SCHALLTECHNISCHE STELLUNGNAHME

P 15078

FLUGHAFEN FRANKFURT/MAIN

ABSCHIRMWAND ENTLANG DES AIRPORTRINGES,
BEWERTUNG DER NEUPLANUNG DER FRAPORT
AUS SCHALLTECHNISCHER SICHT

Berechnung der Geräuschimmissionen LAmax
Standort ~V261-V270
MIT SCHALLSCHUTZWAND AIRPORTRING

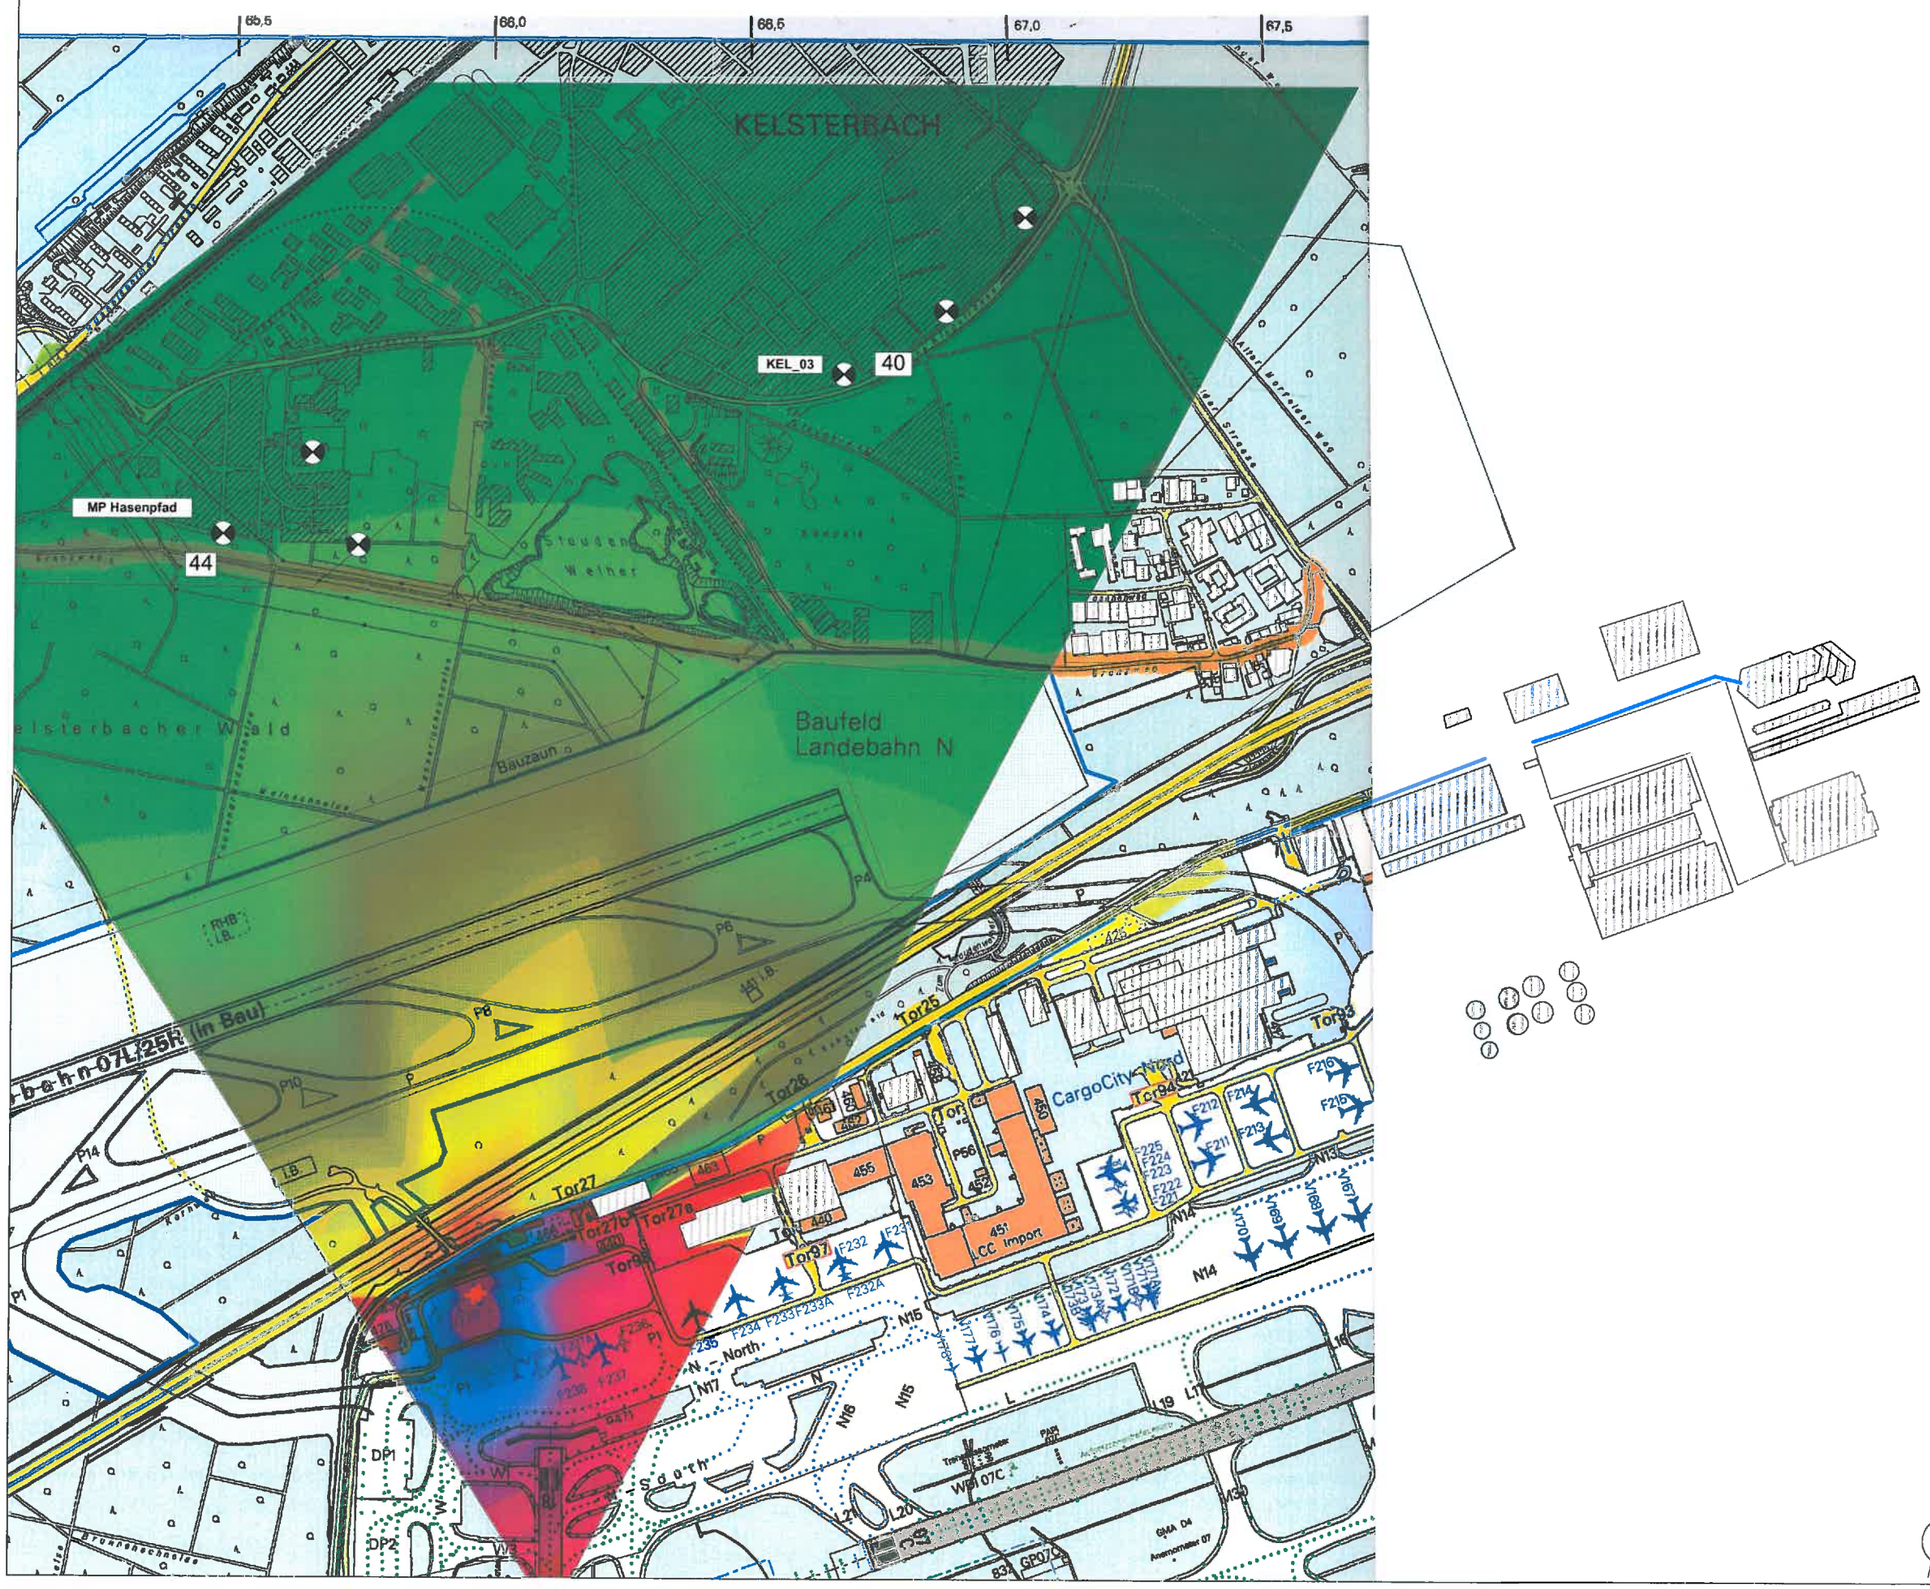
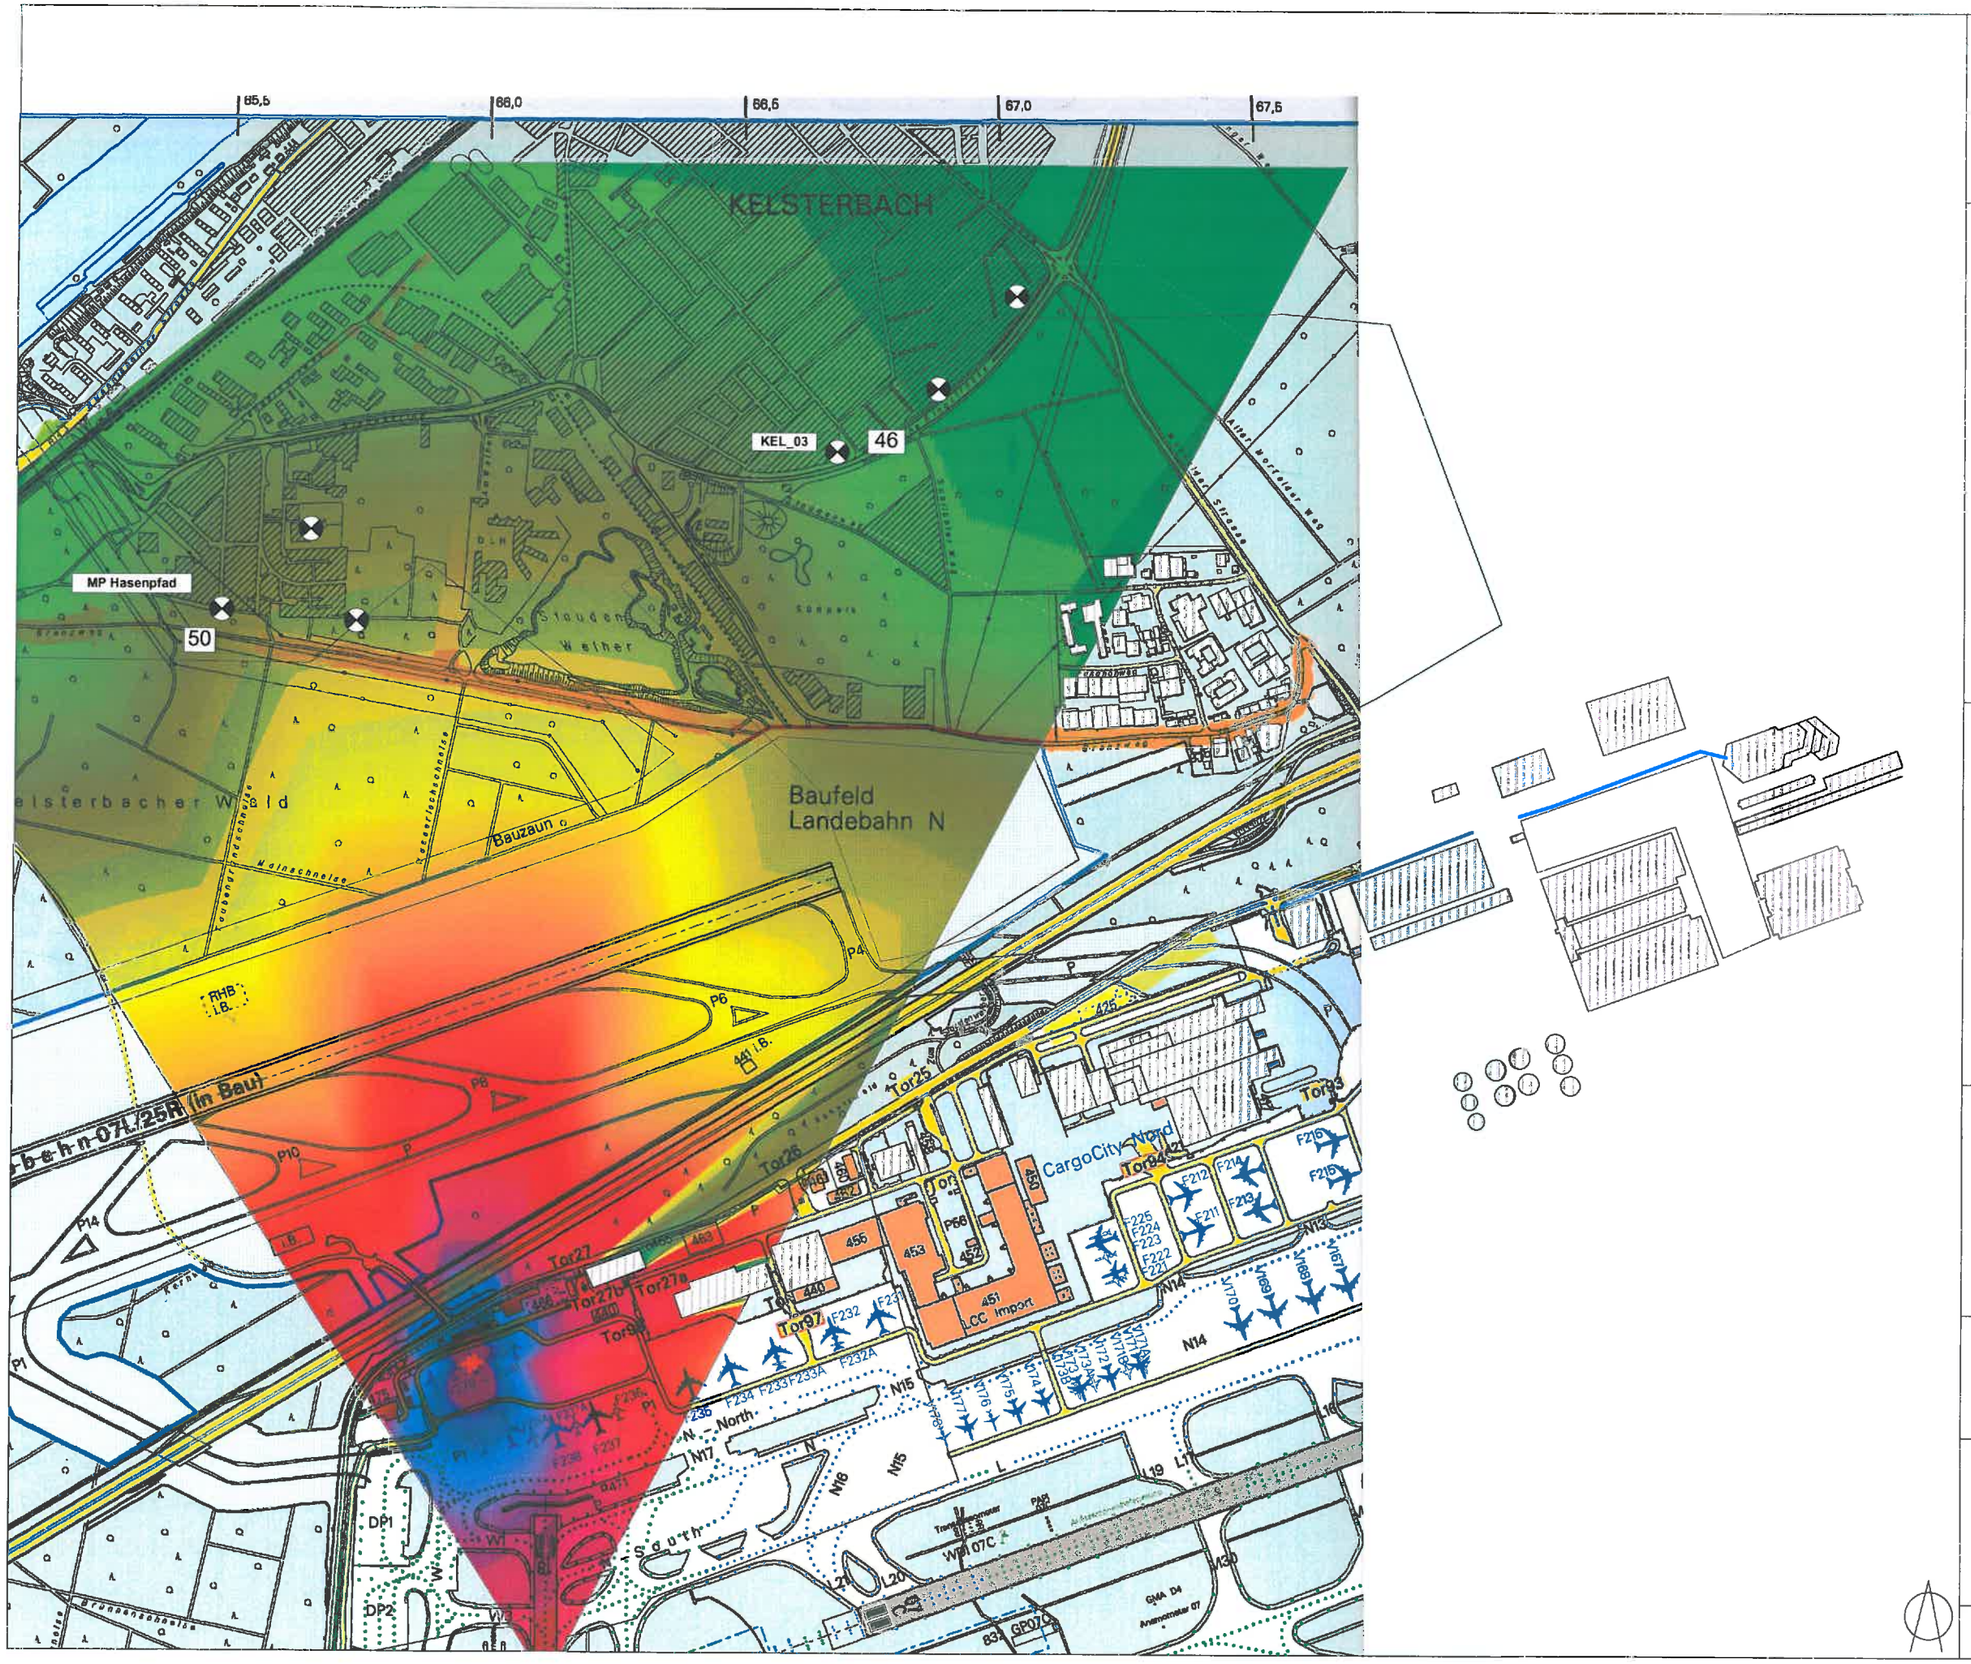
Der Vergleich der Berechnungsergebnisse mit den Ergebnissen aus /1/, Tabelle 3.1 für

Entfernung Triebwerk zur Wand 78 m (entspricht dem Standort Abstellposition V261-V270), Pegelreduzierung ~ 1,6 dB(A)

zeigt, dass die vorgenommenen Vergleichsberechnungen eine um +3 dB höhere Schirmwirkung für das „Bestandsbauwerk“ Schallschutzwand Airportring ergeben. Für Entfernungen von 500 m zwischen Standort des Triebwerkes und der Schallschutzwand wird in /1/, Tabelle 3.1, wird keine Schirmwirkung mehr ausgewiesen. Die Vergleichsberechnungen ergeben für diese Situation noch Schirmwirkungen von ~ 5 dB.

Die auftretenden Differenzen konnten im Zuge dieser Vergleichsbetrachtungen nicht weiter angeglichen werden. Unter Umständen liegen hier Differenzen in den topografischen Modellen oder in der Anordnung der Berechnungshöhe am Einwirkungsort vor. In /1/, Anhang 2, wird ausgeführt, dass die Prognoseberechnungen für eine Immissionshöhe von 6,3 m über Gelände durchgeführt wurden. Die Bodenabsorptionskenngrößen G wurden für die Fläche des Flughafens mit 0 (versiegelte Böden), alle übrigen Bereiche mit G = 1 (zum Bewuchs geeignete Flächen) angesetzt. Diese Angaben beziehen sich auf die Berechnungen aus dem Vorfeld der Halle 6 – inwieweit diese Ansätze auch für die Berechnungen – Abschnitt westlich der östlichen Rollbrücke - gewählt wurden, ist dem entsprechenden Textabschnitt nicht unmittelbar zu entnehmen.
